核燃料物質使用変更許可申請書の一部補正について

核燃料物質使用変更許可申請書の一部補正

大洗研究所（南地区）

新旧対照表

図9-5 放射性廃液配管系統図

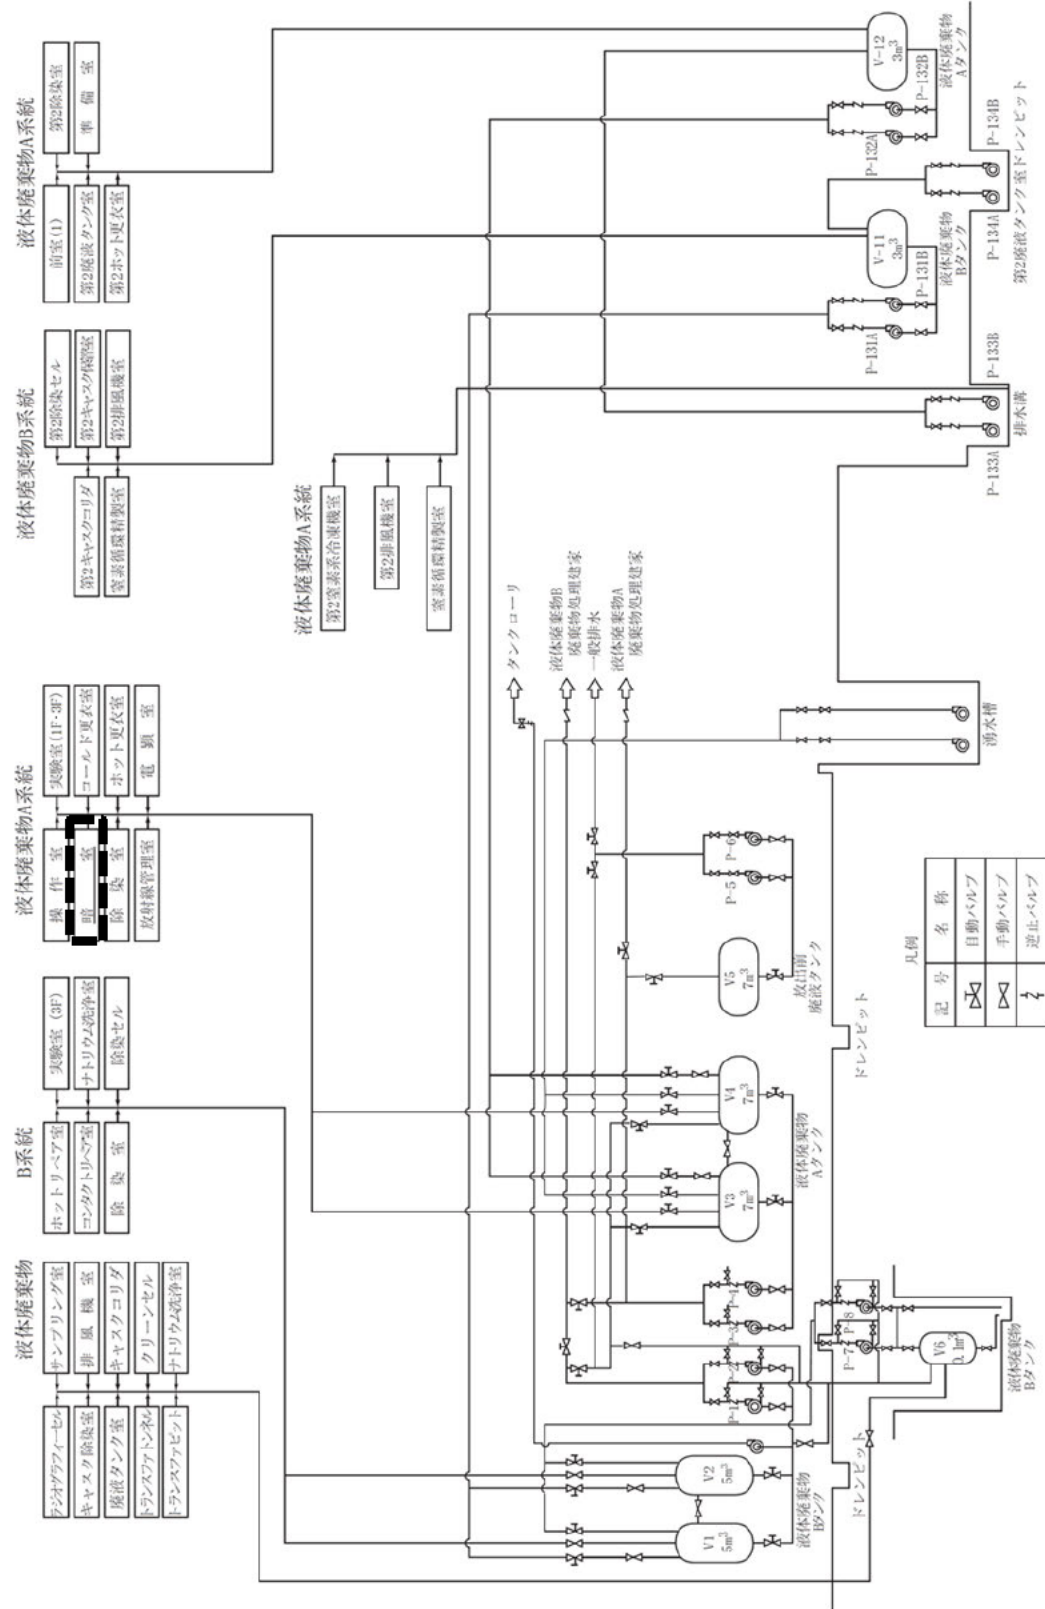
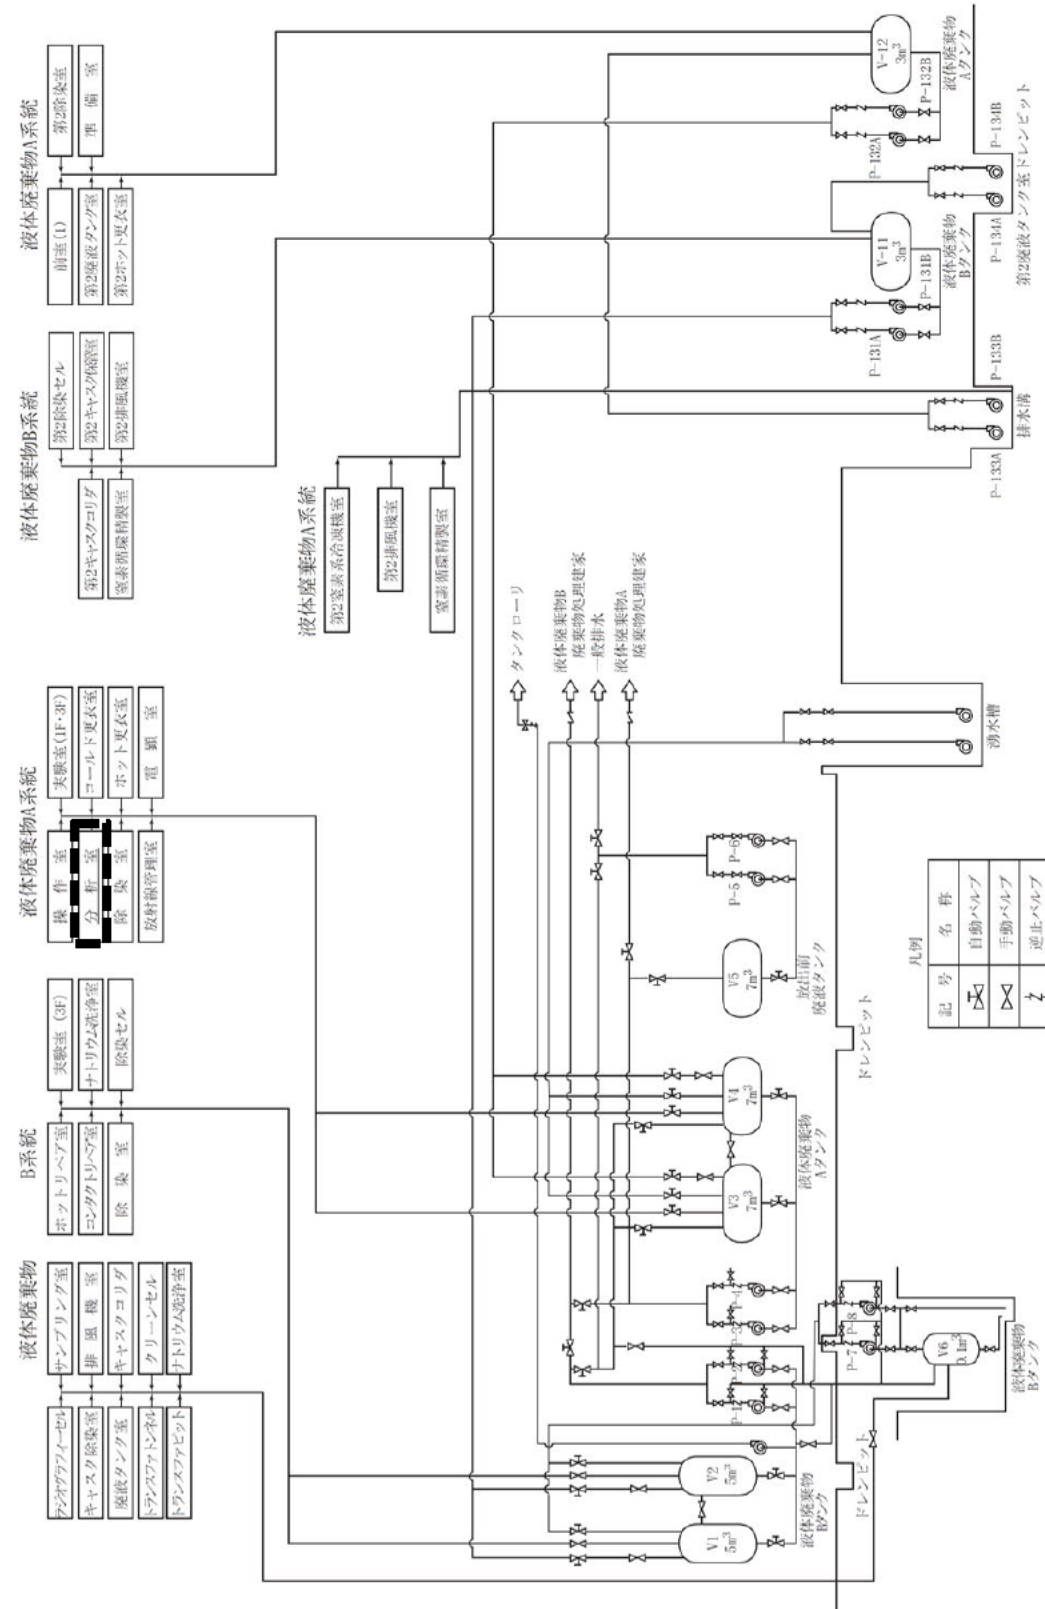
・分析装置の設置に伴う部屋名称の変更

図9 排気系統図

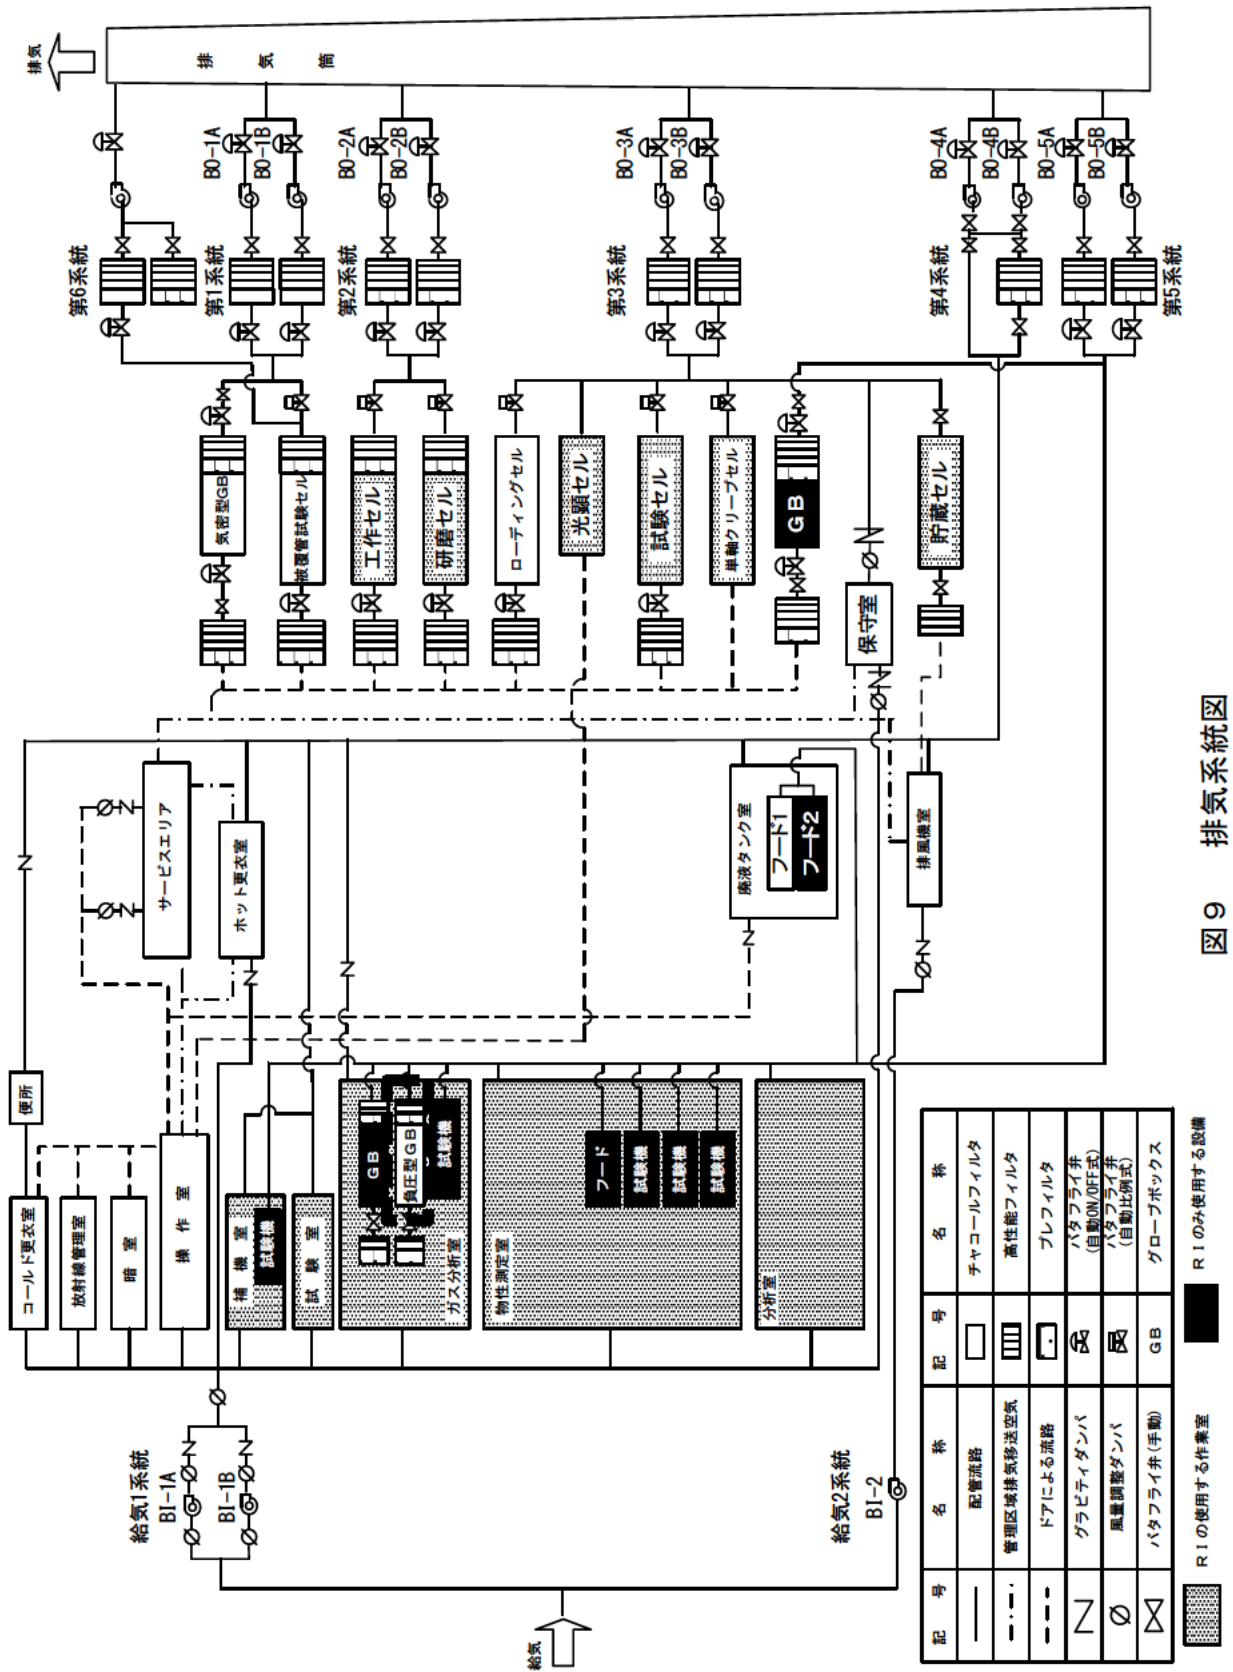
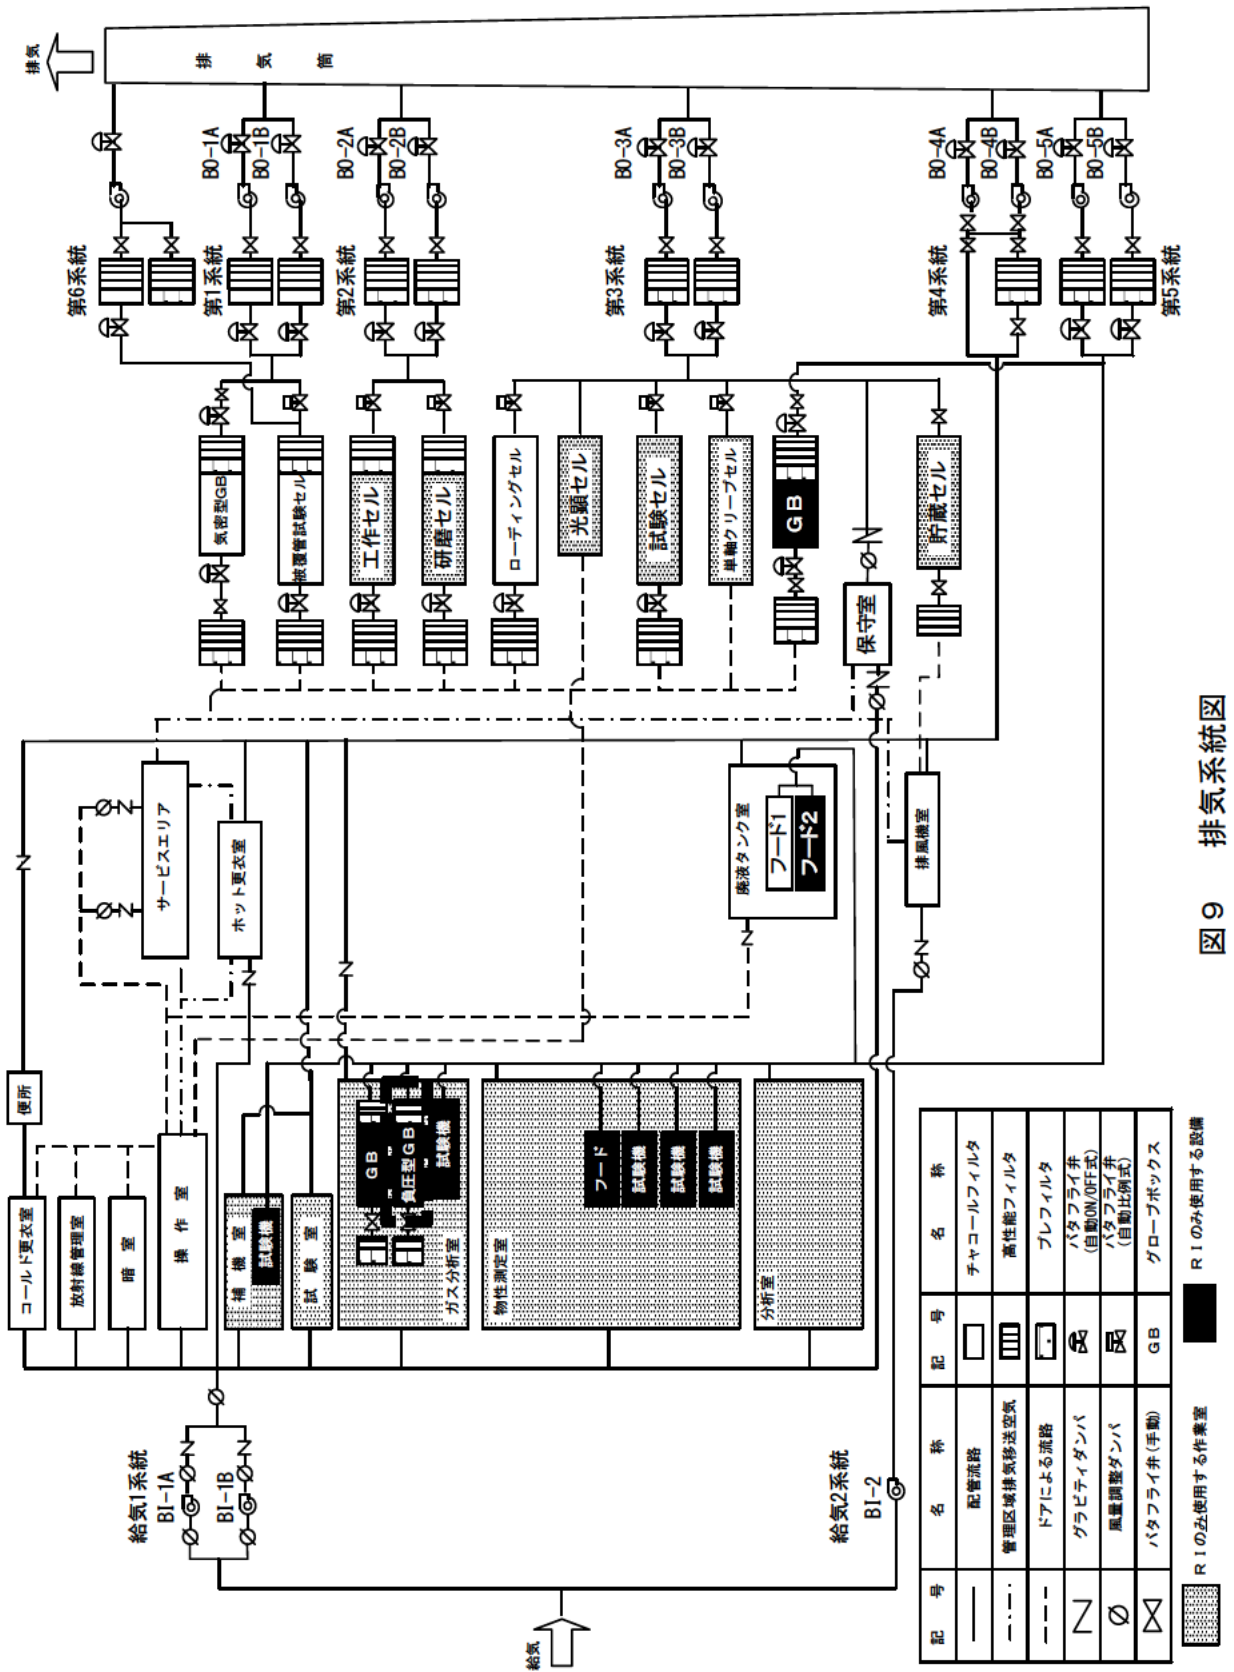
対象	補正前（令和4年1月28日付け令03原機（速材）009の別紙「補正後」）	補正後
	<p>④本文図5（放射線管理設備の配置（1階））及び図10（放射性廃液系統図）のガス分析室を、R Iのみ使用する作業室に変更する。</p> <p>⑤本文図9（排気系統図）のガス分析室グローブボックスを、R Iのみ使用する設備に変更する。</p> <p>（5）固体廃棄物前処理施設（別添5）</p> <p>1）添付書類1について、現行の核燃料物質使用変更許可申請書の「障害対策書」及び「安全対策書」の該当する項目の記載の転記を行うとともに、使用施設等の位置、構造及び設備の基準に関する規則（以下「許可基準規則」という。）への適合に伴う記載の見直しを行う。</p> <p>2）添付書類2について、現行の核燃料物質使用変更許可申請書の「安全対策書」の該当する項目の記載の転記を行うとともに、許可基準規則への適合に伴う記載の見直しを行う。</p> <p>3）添付書類3について、現行の共通編の適合に伴う見直しを行う。</p> <p>4）添付書類4の記載を追加する。</p> <p>（6）第2照射材料試験施設（別添6）</p> <p>1）核燃料物質等の使用が終了した設備（No. 3セル及びNo. 4セル）について、以下の変更を行う。</p> <p>①本文8項（核燃料物質の貯蔵施設の位置、構造及び設備）、表2-1（1）（場所別使用方法）、表2-2（各取扱場所の最大取扱量）、表7-1（セルの構造）、表7-2（2）（セルの主要付属設備）、表7-3（セルの主要試験機器）、表8-1（貯蔵設備の概要）、図1（試料の流れの概要）、添付書類1の1項（閉じ込めの機能）、表2-1（最大取扱放射能）、表2-2（各取扱場所の線源条件、遮蔽体及び評価条件）、表2-3（各取扱場所のガンマ線及び中性子線に対する遮蔽能力）及び図2-1（セルの遮</p>	<p>④本文図5（放射線管理設備の配置（1階））及び図10（放射性廃液系統図）のガス分析室を、R Iのみ使用する作業室に変更する。</p> <p>⑤本文図9（排気系統図）のガス分析室グローブボックスを、R Iのみ使用する設備に変更する。</p> <p>（5）固体廃棄物前処理施設（別添5）</p> <p>1）添付書類1について、現行の核燃料物質使用変更許可申請書の「障害対策書」及び「安全対策書」の該当する項目の記載の転記を行うとともに、使用施設等の位置、構造及び設備の基準に関する規則（以下「許可基準規則」という。）への適合に伴う記載の見直しを行う。</p> <p>2）添付書類2について、現行の核燃料物質使用変更許可申請書の「安全対策書」の該当する項目の記載の転記を行うとともに、許可基準規則への適合に伴う記載の見直しを行う。</p> <p>3）添付書類3について、現行の共通編の適合に伴う見直しを行う。</p> <p>4）添付書類4の記載を追加する。</p> <p>（6）第2照射材料試験施設（別添6）</p> <p>1）核燃料物質等の使用が終了した設備（No. 3セル及びNo. 4セル）について、以下の変更を行う。</p> <p>①本文8項（核燃料物質の貯蔵施設の位置、構造及び設備）、表2-1（1）（場所別使用方法）、表2-2（各取扱場所の最大取扱量）、表7-1（セルの構造）、表7-2（2）（セルの主要付属設備）、表7-3（セルの主要試験機器）、表8-1（貯蔵設備の概要）、図1（試料の流れの概要）、添付書類1の1項（閉じ込めの機能）、表2-1（最大取扱放射能）、表2-2（各取扱場所の線源条件、遮蔽体及び評価条件）、表2-3（各取扱場所のガンマ線及び中性子線に対する遮蔽能力）及び図2-1（セルの遮</p>
